**Villa EMILIA**  
**Appartement F1.04.02.**

**KOPERS: Dhr. & Mevr. Deduytsche**  
**Bijlage aan de akte DD .././2011**

**Villa EMILIA**  
**Appartement F1.04.02. Duplex**

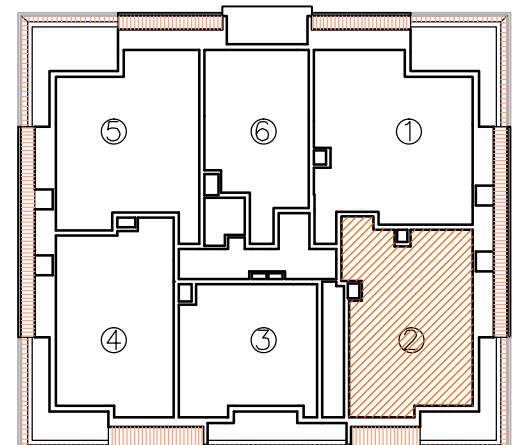
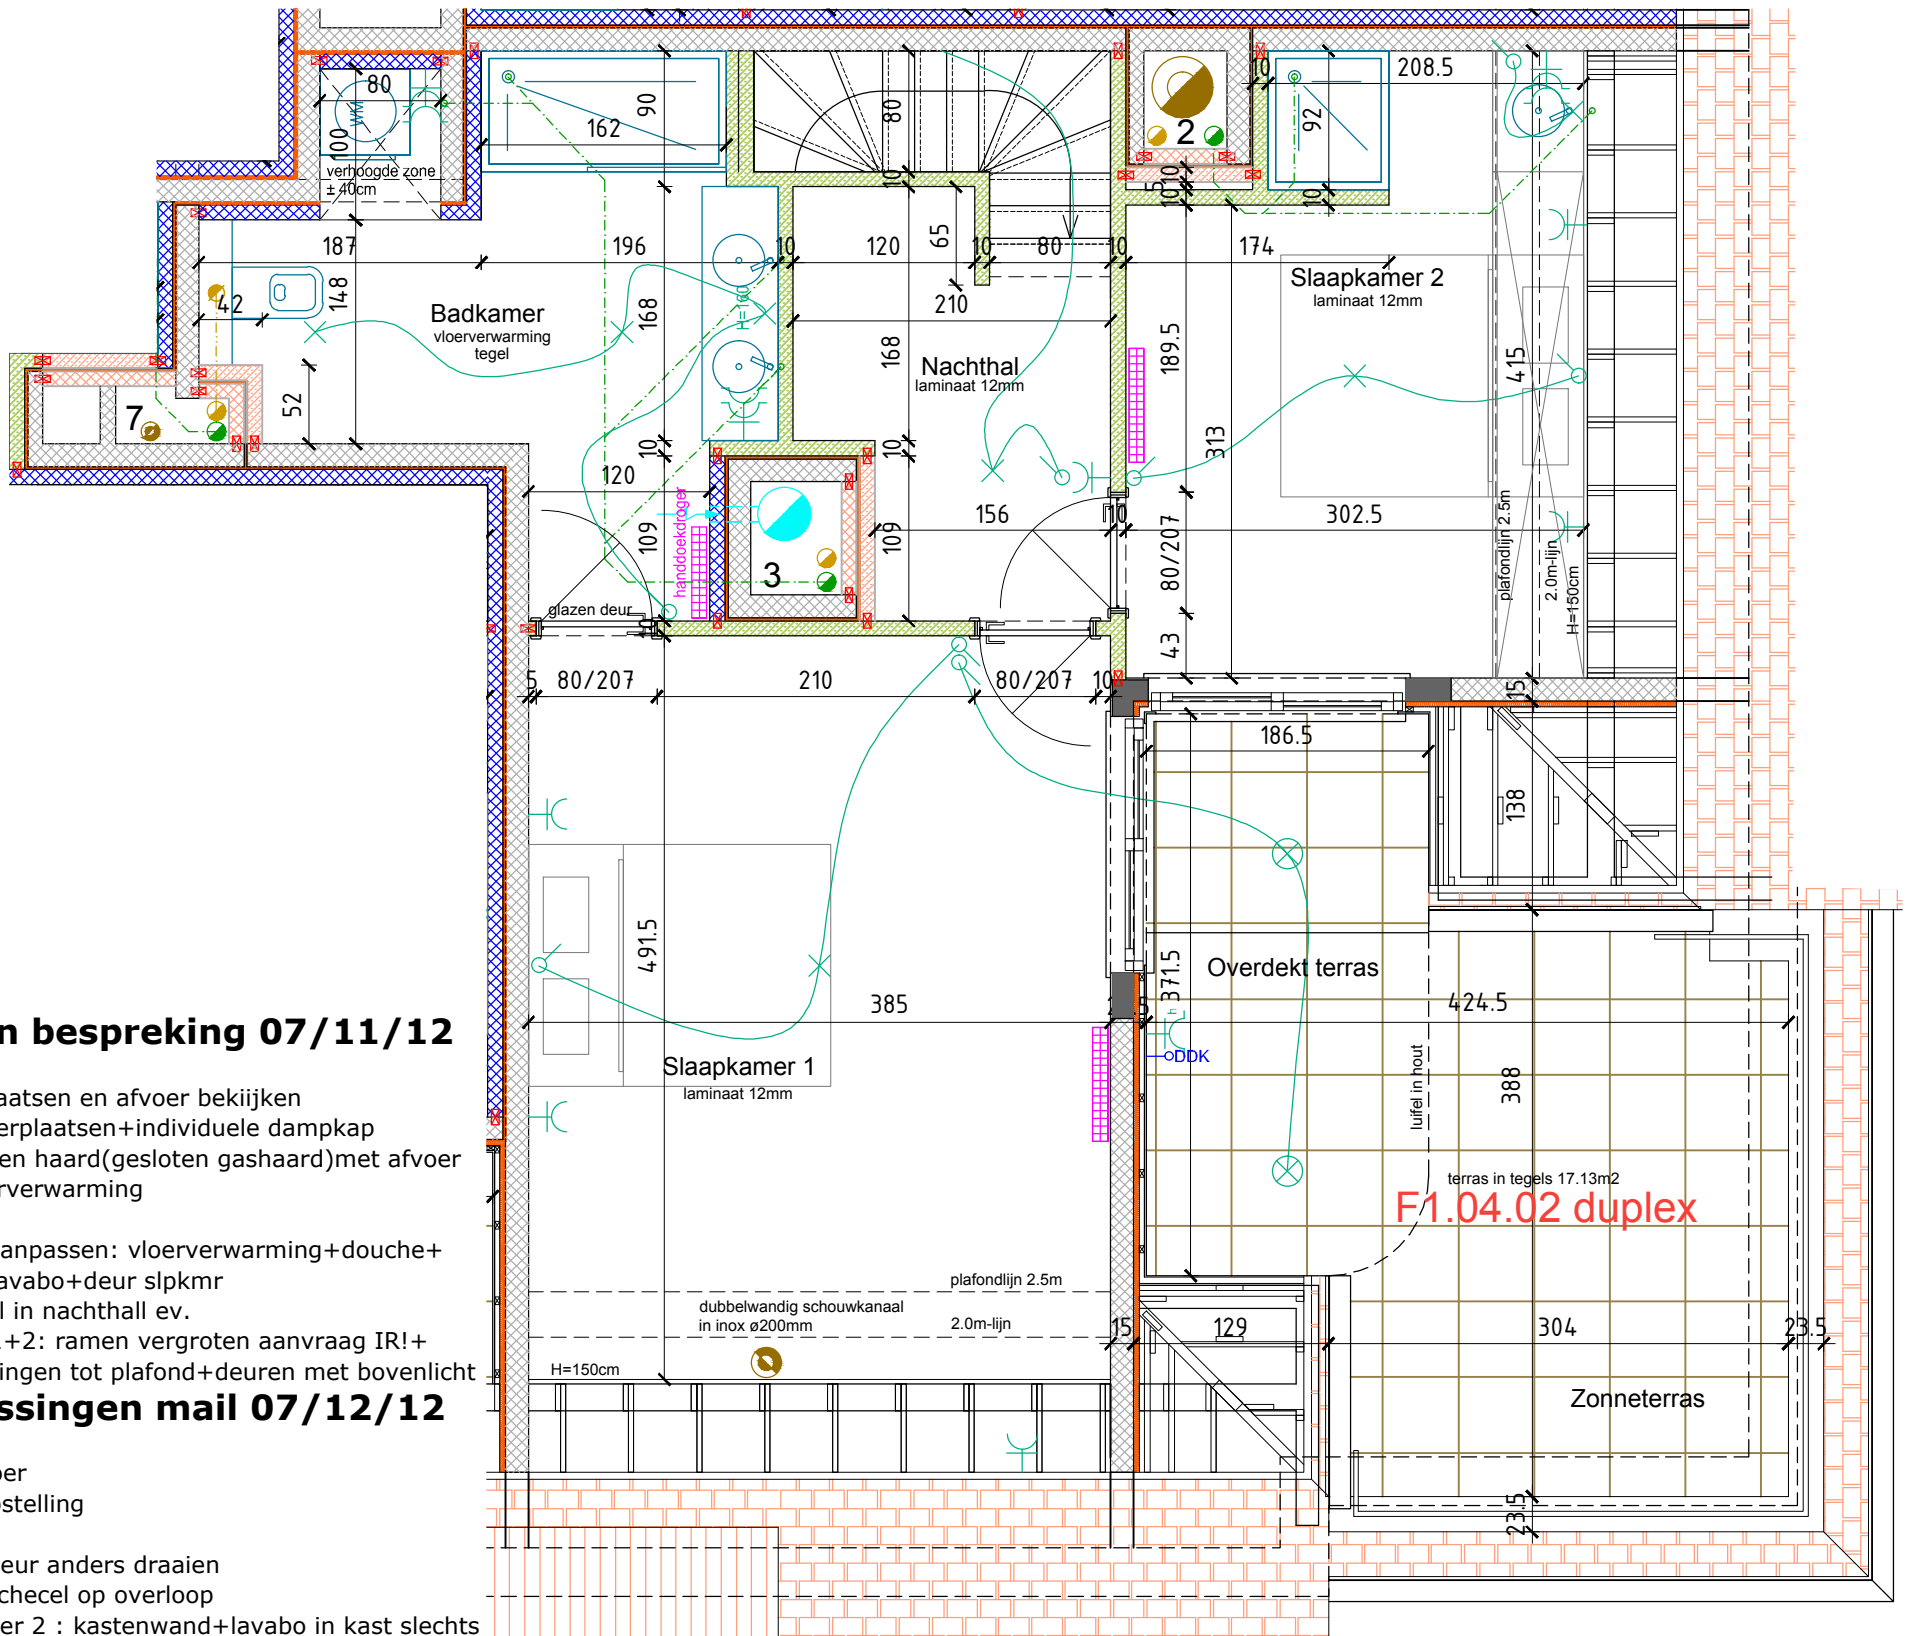
- Nivo 04
- WC verplaatsen en afvoer bekijken
  - keuken verplaatsen+individuele dampkap
  - living: open haard(gesloten gashaard)met afvoer ø200+vloerverwarming
- Nivo 05
- badkmr aanpassen: vloerverwarming+douche+dubbele lavabo+deur slpkmr
  - douchecel in nachthall ev.
  - slpkms 1+2: ramen vergroten aanvraag IR!+deuropeningen tot plafond+deuren met bovenlicht

- Nivo 04
- overal vloer
  - keukenopstelling
- Nivo 05
- badkmr deur anders draaien
  - geen douchecel op overloop
  - slaapkamer 2 : kastenwand+lavabo in kast slechts 68cm ervoor+douche 80x80+radiator?

- Nivo 04
- toilet vergroten naar 1m40x90
  - lavabo verplaatsen andere muur
  - Berging: verplaatsing CV

- Nivo 04
- deur inkom volle hoogte en volledig in glas
